Objet : modification n°1 du PLU de la commune de Boissy-Saint-Léger

Objet : Avis sur le projet de modification du Plan Local d'Urbanisme de la commune de Boissy-Saint-Léger

OBJET : Avis du Département sur le projet de modification n°1 du Plan Local d'Urbanisme (PLU) de la Commune de Boissy-Saint-Léger.

Objet : Avis de la CLE du SAGE de l'Yerres – Modification du PLU de Boissy-Saint-Léger

Carte 2 : Enveloppes d'alerte des zones humides potentielles sur la commune de Boissy-Saint-Léger, DRIEAT Idf, 2020

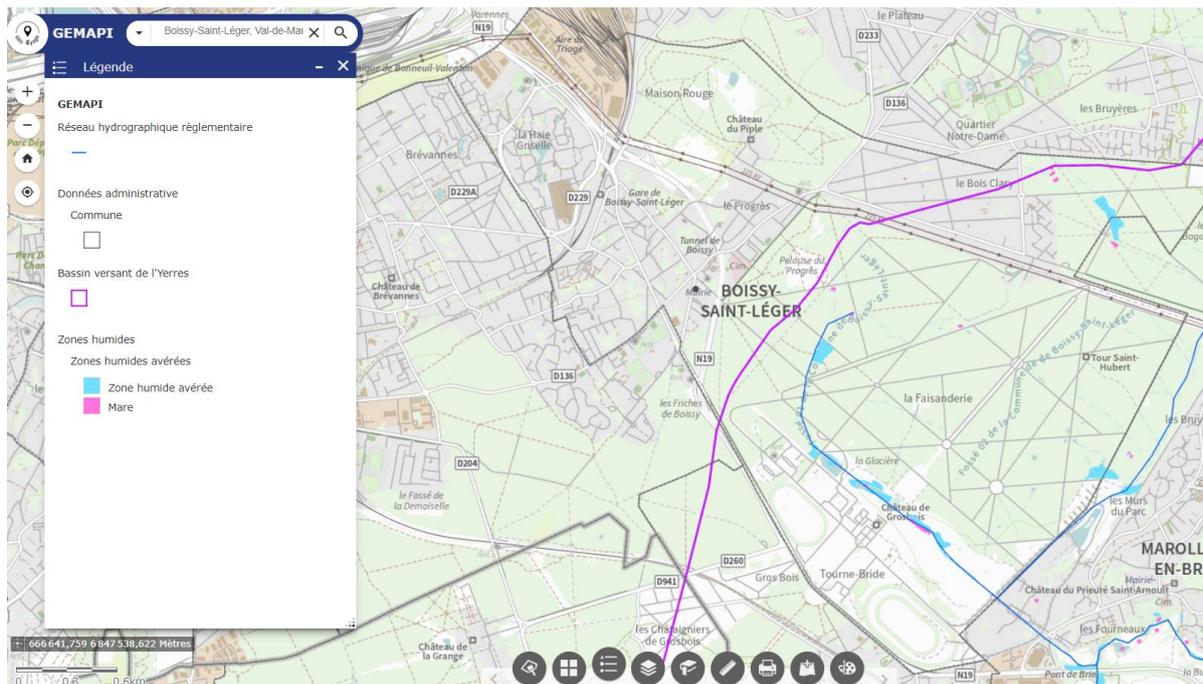
Aussi, il conviendrait de prendre en compte les classe d'enveloppes d'alerte zones humides de la DRIEAT (Classe A « zones humides avérées », et également la Classe B « Probabilité importante de zones humides » afin que les pétitionnaires vérifient le caractère humide de ces zones avant tout aménagement) dans le plan de zonage et les autres pièces constituant le PLU.
